Znak 341-PN/1/10

Wyjaśnienia i modyfikacja treści specyfikacji istotnych warunków zamówienia

Dotyczy: postępowanie o udzielenie zamówienia publicznego prowadzone w trybie przetargu nieograniczonego na zadanie „Budowa budynku mieszkalnego wielorodzinnego-socjalnego z placem zabaw dla dzieci w miejscowości Lipie”

ZESTAWIENIE STOLARKI

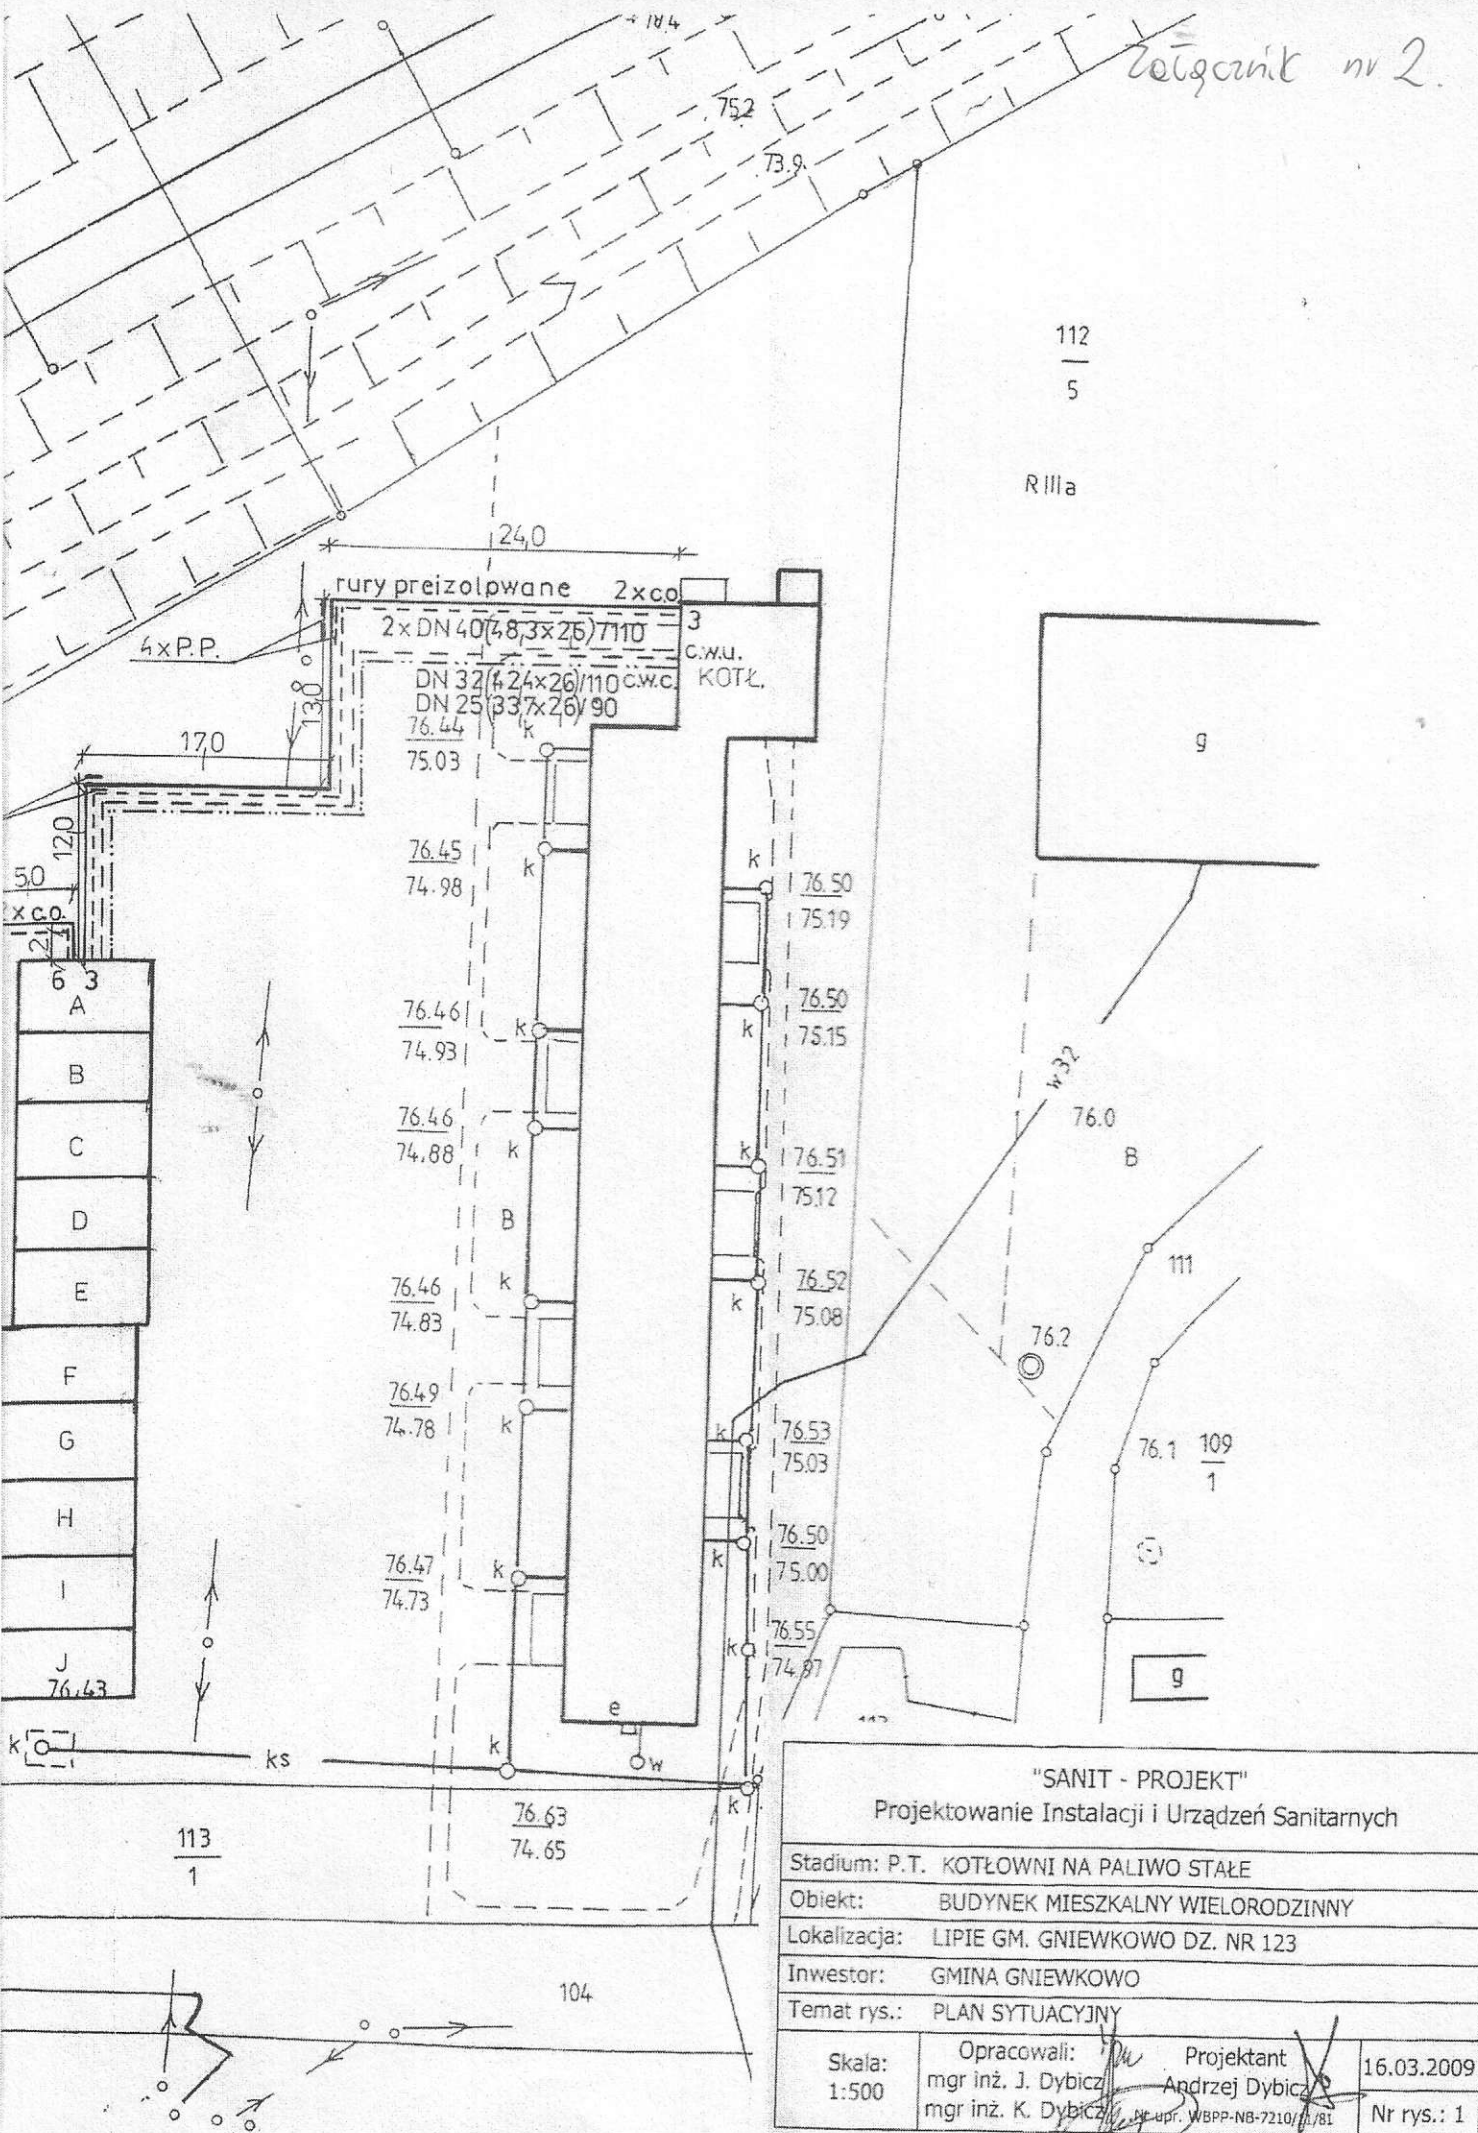
Pytanie nr 2. Prosimy o podanie aktualnych ilości dla poszczególnych pozycji okien i drzwi projektowanych w budynku (dotyczy wszystkich pozycji zestawienia). Ilości na zestawieniu stolarki zostały poprawione i zeskanowana strona po poprawce jest nieczytelna. Natomiast ilości stolarki w przedmiarze nie zostały poprawione. Czy stolarka okienna ma być w kolorze białym?

Pytanie nr 3. Prosimy o podanie sposobu otwieralności okien dla okien 036 i 034. Standardowo stosuje się w tego typu oknach jedno skrzydło rozwierne, drugie uchylno-rozwierane. Na rysunku zaznaczono jedno skrzydło uchylne a drugie otwierane.

Odpowiedź: Czytelne zestawienie stolarki zawiera zał. nr 1. Stolarka okienna w kolorze białym. Zakres robót do wyceny i wykonania obejmuje zakres robót wynikający z projektu budowlanego i projektów wykonawczych.

Odpowiedź: W dokumentacji projektowej ujęto otwieralność okien 036 i 034 - jedno skrzydło uchylne, drugie otwierane.

Uwaga: Należy wycenić i wykonać otwieralności okien 036 i 034 - jedno skrzydło rozwierne, drugie skrzydło uchylno-rozwierane.
